INTEGRAZIONI E CHIARIMENTI

Richiesta di integrazioni CTVA n. 5705 del 09-08-2022

DELICETO SOLARE

**IMPIANTO FOTOVOLTAICO A TERRA DELLA POTENZA
NOMINALE DI CIRCA 83 MWP NEI COMUNI DI ASCOLI
SATRIANO E DELICETO (FG)**

- Planimetria d'insieme dei possibili ricettori acustici sensibili umani;

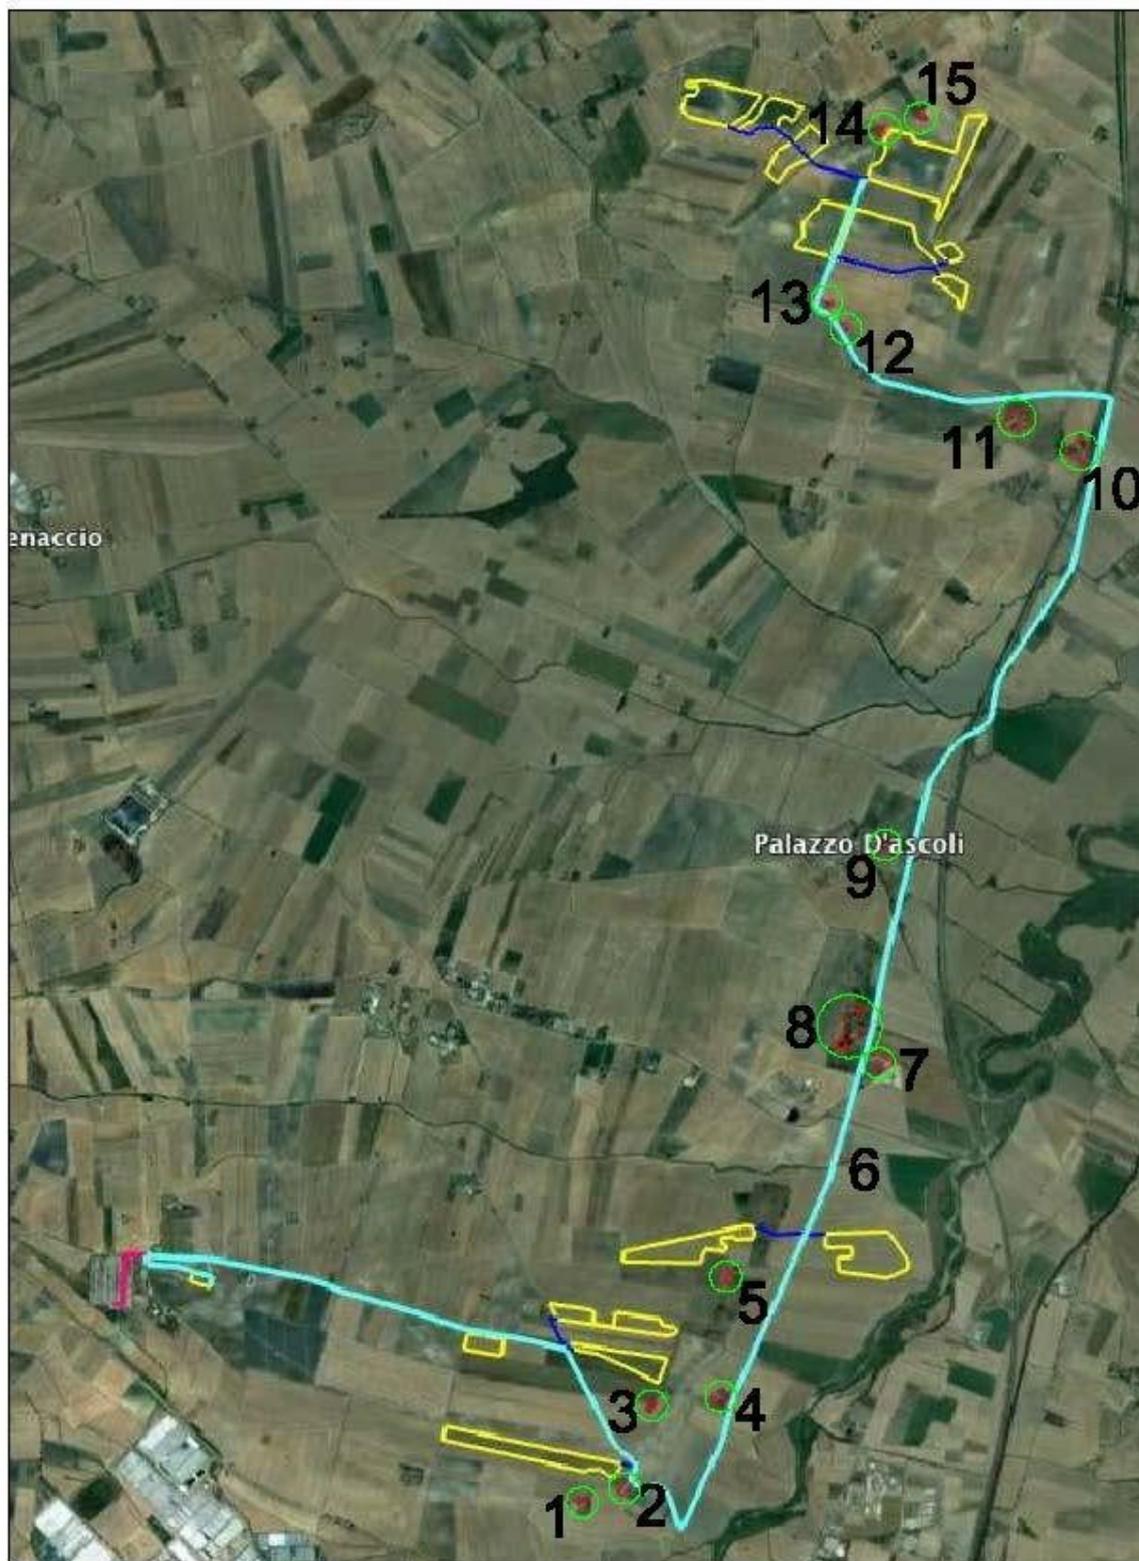
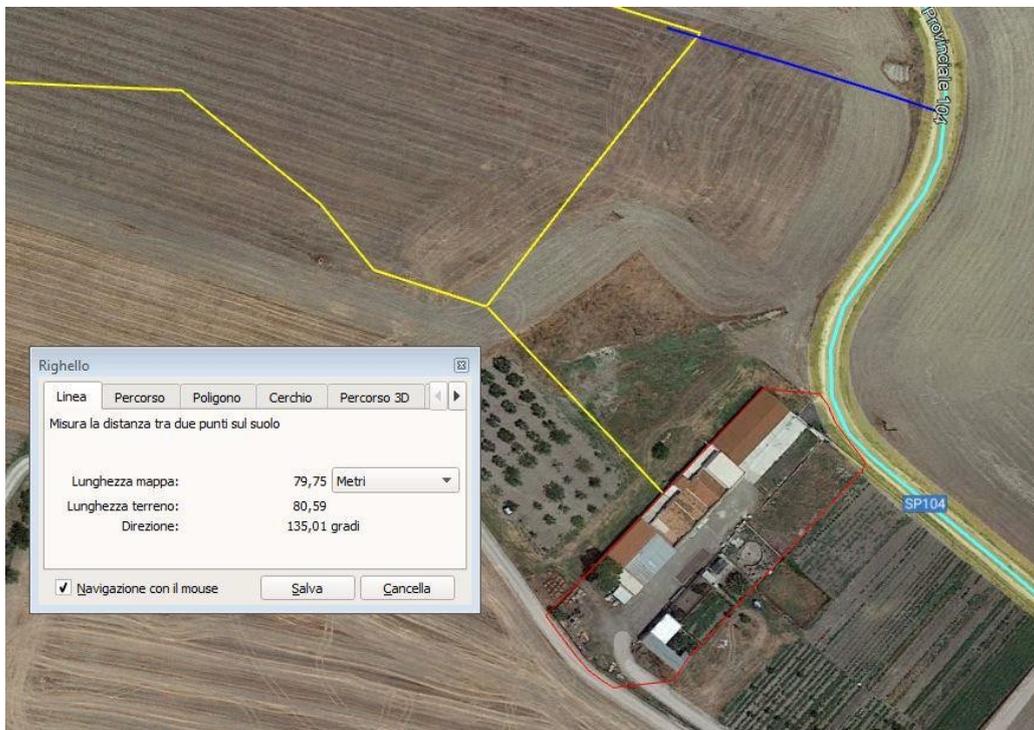
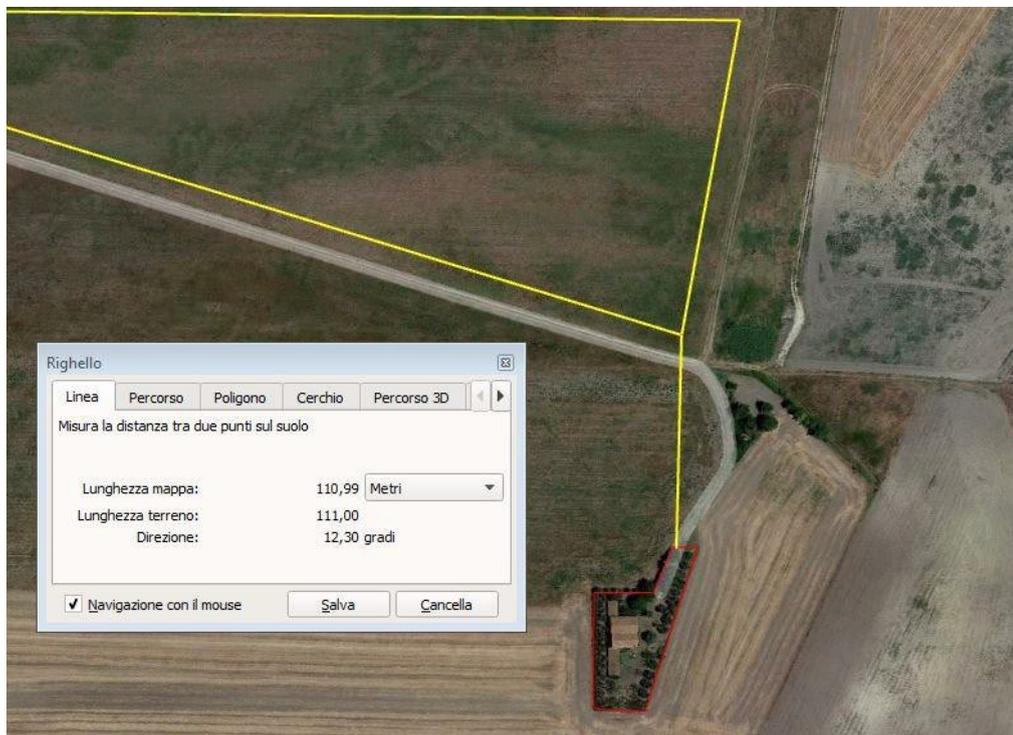
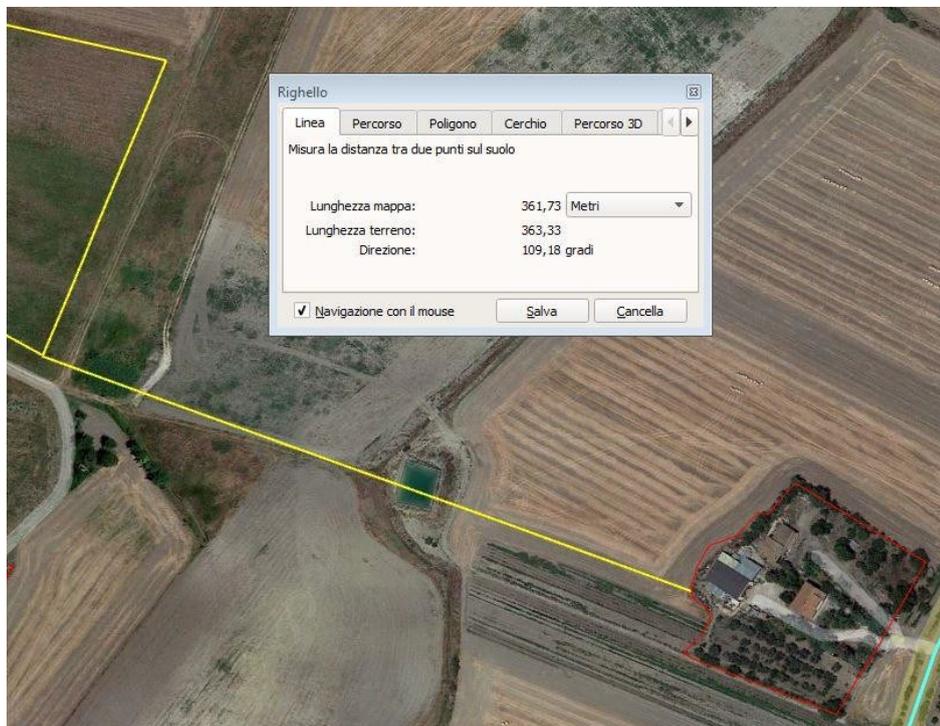
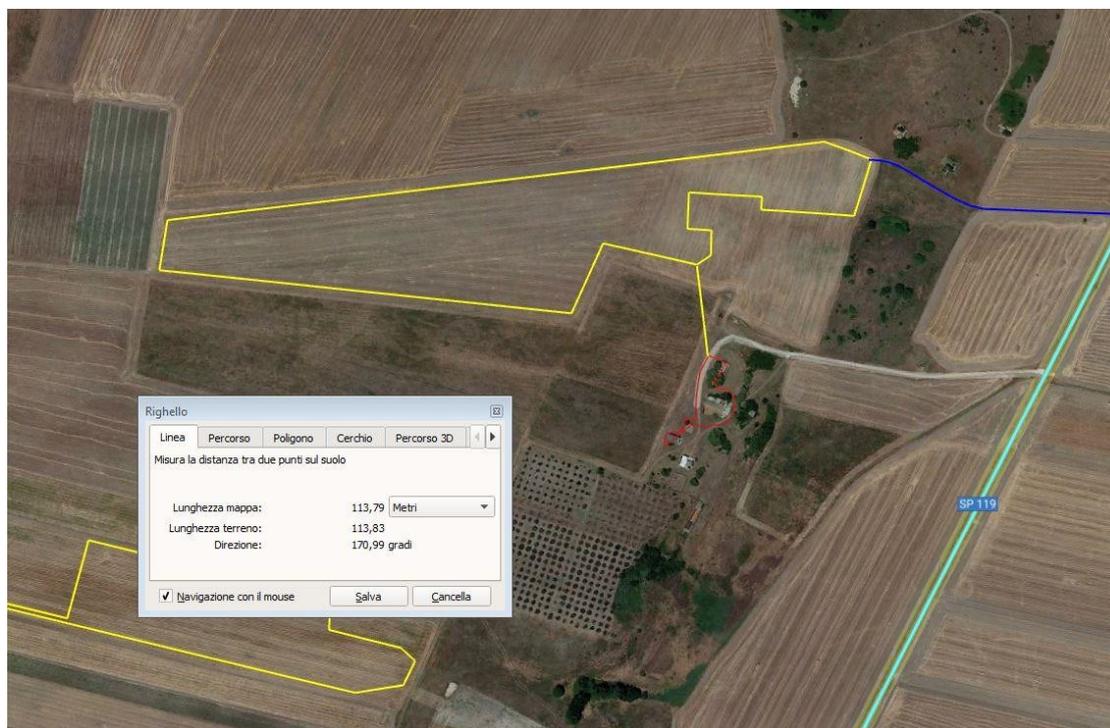
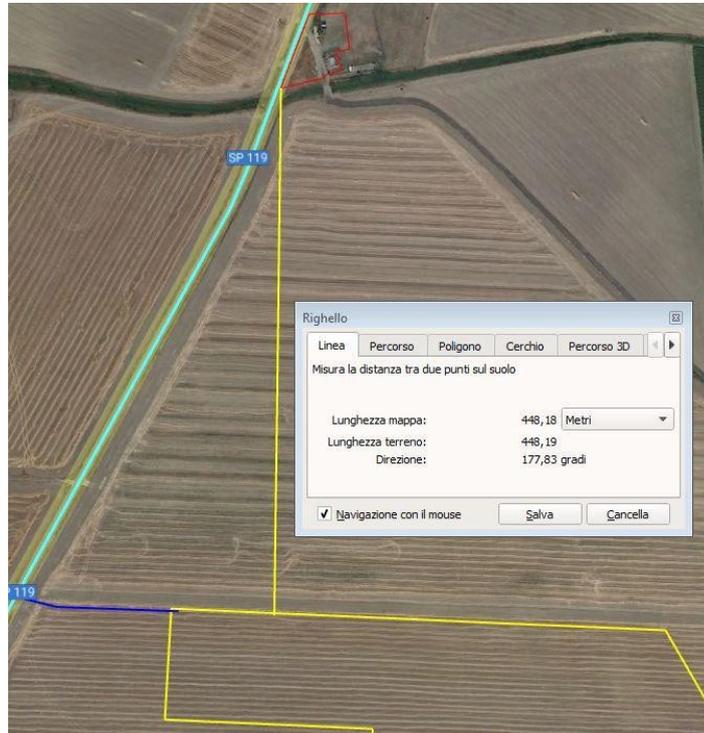
Effettuare il censimento dei recettori interferiti da tutte le opere di progetto per un raggio di almeno 200 m, in particolare rispetto ai confini dell'impianto e alla SSE Utente; predisporre una tabella che includa, per ciascun recettore individuato: localizzazione, destinazione d'uso, tipologia e numero di piani.

PECULIARITA' MANUFATTO	
COORDINATE GEOGRAFICHE UTM WGS84 33 NORD	EST	NORD
	15°30'30.97"E	41°12'19.86"N
DATI CATASTALI	COMUNE	PARTICELLA
	ASCOLI SATRIANO	58
TIPOLOGIA	INSEDIAMENTO AGRICOLO - FABBRICATI RURALI	
ABITATO	SI	
ABITABILE	SI	
POTENZIALE RICETTORE	NO	
DISTANZA IMPIANTO/CAVIDOTTO	192 m dal confine dell'area C	
DISTANZA RICETTORE ACUSTICO	174,81 m	
CAMPAGNA FONOMETRICA ANTE OPERAM	MISURAZIONE PERIODO DIURNO ANTE OPERAM:	52.0 dB(A)
	MISURAZIONE PERIODO NOTTURNO ANTE OPERAM:	35.6 dB(A)
CAMPAGNA FONOMETRICA POST OPERAM	MISURAZIONE PERIODO DIURNO POST OPERAM:	52.0 dB(A)
	MISURAZIONE PERIODO NOTTURNO POST OPERAM:	35.6 dB(A)
INTERVENTI DI MITIGAZIONE ACUSTICA	NON NECESSARI

PECULIARITA' MANUFATTO	
COORDINATE GEOGRAFICHE UTM WGS84 33 NORD	EST	NORD
	15°30'43.03"E	41°12'23.84"N
DATI CATASTALI	COMUNE	PARTICELLA
	ASCOLI SATTIANO	375
TIPOLOGIA	INSEDIAMENTO AGRICOLO - MAGAZZINI E LOCALI DI DEPOSITO	
ABITATO	NO	
ABITABILE	NO	
POTENZIALE RICETTORE	NO	
DISTANZA IMPIANTO/CAVIDOTTO	110 m dal confine dell'area C	
DISTANZA RICETTORE ACUSTICO	79,75 m	
CAMPAGNA FONOMETRICA ANTE OPERAM	MISURAZIONE PERIODO DIURNO ANTE OPERAM:	52.0 dB(A)
	MISURAZIONE PERIODO NOTTURNO ANTE OPERAM:	35.6 dB(A)
CAMPAGNA FONOMETRICA POST OPERAM	MISURAZIONE PERIODO DIURNO POST OPERAM:	52.0 dB(A)
	MISURAZIONE PERIODO NOTTURNO POST OPERAM:	35.6 dB(A)
INTERVENTI DI MITIGAZIONE ACUSTICA	NON NECESSARI

PECULIARITA' MANUFATTO	
COORDINATE GEOGRAFICHE UTM WGS84 33 NORD	EST	NORD
	15°30'30.97"E	41°12'19.86"N
DATI CATASTALI	COMUNE	PARTICELLA
	ASCOLI SATRIANO	304
TIPOLOGIA	INSEDIAMENTO AGRICOLO - FABBRICATI RURALI	
ABITATO	SI	
ABITABILE	SI	
POTENZIALE RICETTORE	SI – solo nella fase di cantiere (costruzione e dismissione)	
DISTANZA IMPIANTO/CAVIDOTTO	150 m dal confine dell'area D	
DISTANZA RICETTORE ACUSTICO	110,99 m	
CAMPAGNA FONOMETRICA ANTE OPERAM	MISURAZIONE PERIODO DIURNO ANTE OPERAM:	52.0 dB(A)
	MISURAZIONE PERIODO NOTTURNO ANTE OPERAM:	35.6 dB(A)
CAMPAGNA FONOMETRICA POST OPERAM	MISURAZIONE PERIODO DIURNO POST OPERAM:	52.0 dB(A)
	MISURAZIONE PERIODO NOTTURNO POST OPERAM:	35.6 dB(A)
INTERVENTI DI MITIGAZIONE ACUSTICA	NON NECESSARI

PECULIARITA' MANUFATTO	
COORDINATE GEOGRAFICHE UTM WGS84 33 NORD	EST	NORD
	15°30'30.97"E	41°12'19.86"N
DATI CATASTALI	COMUNE	PARTICELLA
	ASCOLI SATRIANO	58
TIPOLOGIA	INSEDIAMENTO AGRICOLO - FABBRICATI RURALI	
ABITATO	SI	
ABITABILE	SI	
POTENZIALE RICETTORE	SI – solo nella fase di cantiere (costruzione e dismissione)	
DISTANZA IMPIANTO/CAVIDOTTO	60 m dal cavidotto	
DISTANZA RICETTORE ACUSTICO	361,73 m	
CAMPAGNA FONOMETRICA ANTE OPERAM	MISURAZIONE PERIODO DIURNO ANTE OPERAM:	52.0 dB(A)
	MISURAZIONE PERIODO NOTTURNO ANTE OPERAM:	35.6 dB(A)
CAMPAGNA FONOMETRICA POST OPERAM	MISURAZIONE PERIODO DIURNO POST OPERAM:	52.0 dB(A)
	MISURAZIONE PERIODO NOTTURNO POST OPERAM:	35.6 dB(A)
INTERVENTI DI MITIGAZIONE ACUSTICA	NON NECESSARI

PECULIARITA' MANUFATTO	
COORDINATE GEOGRAFICHE UTM WGS84 33 NORD	EST	NORD
	15°31'13.58"E	41°13'6.10"N
DATI CATASTALI	COMUNE	PARTICELLA
	ASCOLI SATRIANO	58
TIPOLOGIA	INSEDIAMENTO TECNOLOGICO	
ABITATO	SI	
ABITABILE	SI	
POTENZIALE RICETTORE	NO	
DISTANZA IMPIANTO/CAVIDOTTO	192 m dall'area F	
DISTANZA RICETTORE ACUSTICO	113,79 m	
CAMPAGNA FONOMETRICA ANTE OPERAM	MISURAZIONE PERIODO DIURNO ANTE OPERAM:	52.0 dB(A)
	MISURAZIONE PERIODO NOTTURNO ANTE OPERAM:	37.1 dB(A)
CAMPAGNA FONOMETRICA POST OPERAM	MISURAZIONE PERIODO DIURNO POST OPERAM:	52.5 dB(A)
	MISURAZIONE PERIODO NOTTURNO POST OPERAM:	37.6 dB(A)
INTERVENTI DI MITIGAZIONE ACUSTICA	NON NECESSARI
